Verneområdestyret
for Skardsfjella og
Hyllingsdalen

Møteinnkalling

Saksframlegg - Skardsfjella og Hyllingsdalen landskapsvernområde - dispensasjon for solcellepanel og stålpipes på hytte ved Blankhåen - Ole Asmer Kværneng

Høring - Skardsfjella og Hyllingsdalen landskapsvernområde - Røros 132/857 - dispensasjon for solcellepanel og stålpipa på hytte - Ole Asmer Kværneng

FASADE SV

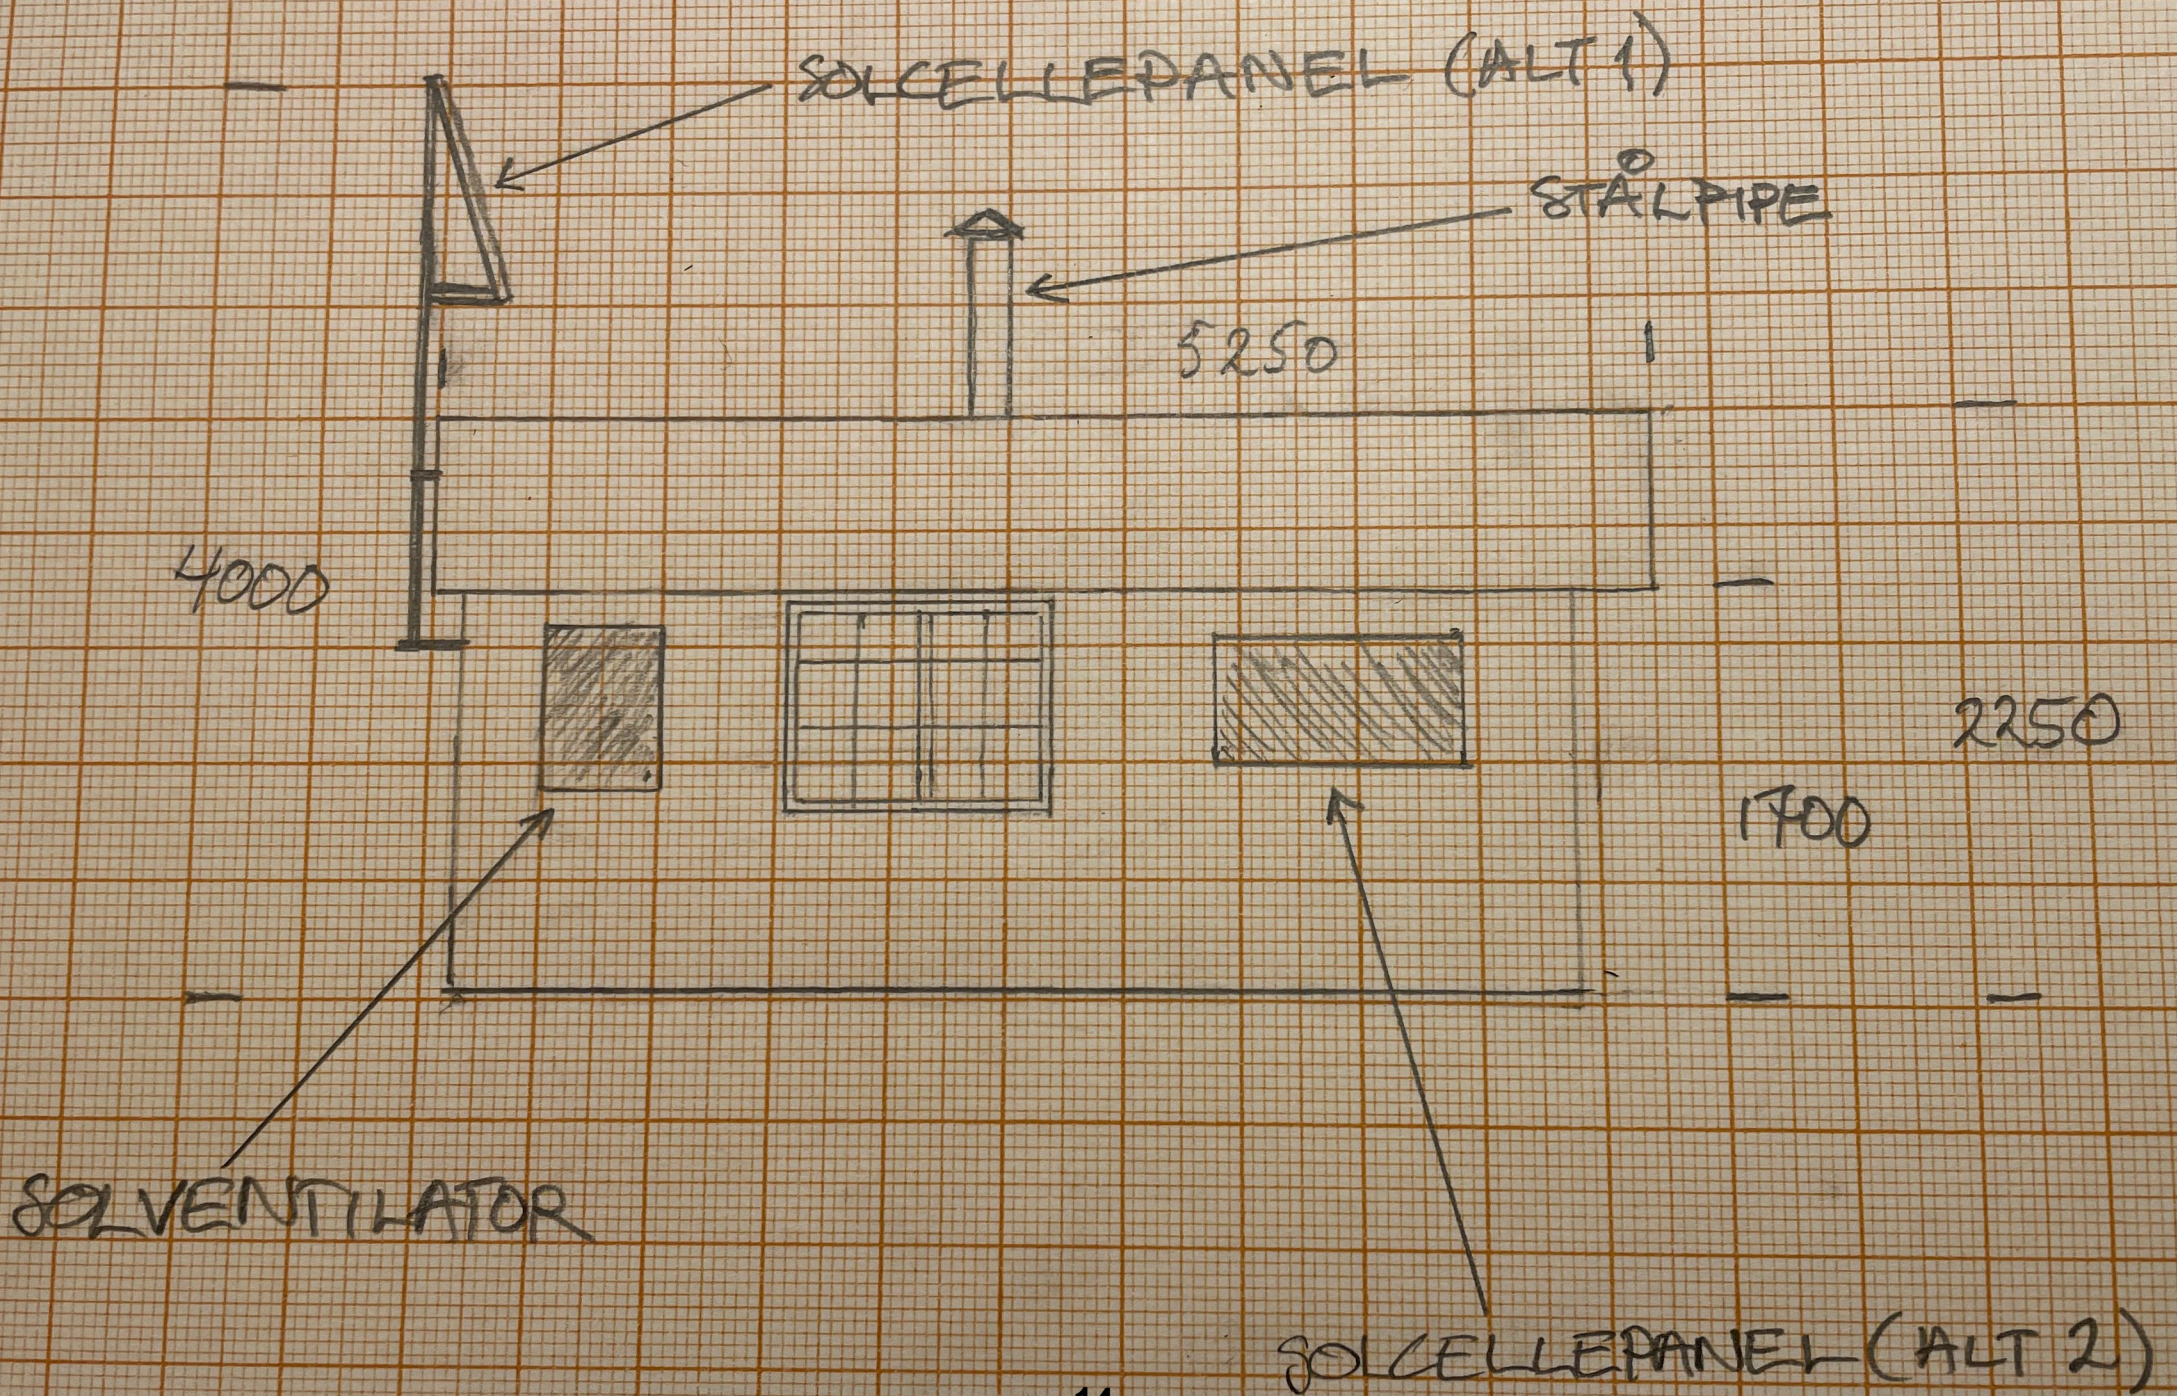
Kulturminnevernmyndigheten sier i sin konklusjon: «*Solcellepanel bør være så lite som mulig og festes på veggen (alt 2). Pipen istandsettes. Solventilator unngås, naturlig lufting forbedres.*» Hele uttalelsen er lagt ved i saken.

Solcelle panel plassering på veggen slik som skissert (alt2) er nok langt mer i samsvar med formålet om å bevare det arkitektoniske uttrykket og karakteren. Solventilator er i tillegg beskrevet som fasadeendring.

Her bør det undersøkes om det mangler naturlig lufting gjennom en liten luftekanal og denne etableres istedenfor.

Pipen er en sentral og viktig del av en slik historisk bygning. Her i dette tilfellet skal den etterlikne en pusset natursteinpipe.

Vårt faglig råd er at murpipen helst bør istandsettes og feilen utbedres.

Stålpipes vil ha samme tekniske utfordring som den murte pipes i overgangen til torvtaket.

Solcellepanel bør være så lite som mulig og festes på veggen (alt 2). Pipes istandsettes.

Solventilator unngås, naturlig lufting forbedres.

1. Størrelse på solcellepanel og solventilator skal være i henhold til det som er oppgitt i søknaden, dvs. 107x55x3 cm.
2. Solcellepanel og ventilator monteres flatt på hyttevegg.
3. Ny stålpipes skal ha mørk farge og ha de mål som er oppgitt i søknaden, dvs. 150 mm i diameter over tak og 107 mm over møne.

Med bakgrunn i de vurderingene som er gjort over kan en godkjenne oppsetting av solcellepanel og solventilator på vegg. Solcellepanelet bør helst monteres flatt på veggen av hytta.

Pipa bør helst restaureres, men en kan i dette tilfellet godkjenne ei enkel stålpipes. Det er da lagt vekt på at det har vist seg vanskelig å få til en god og tett løsning med bruk av eksisterende pipes, og at hytta er ei enkel lita fiskebu uten spesiell historisk verdi.
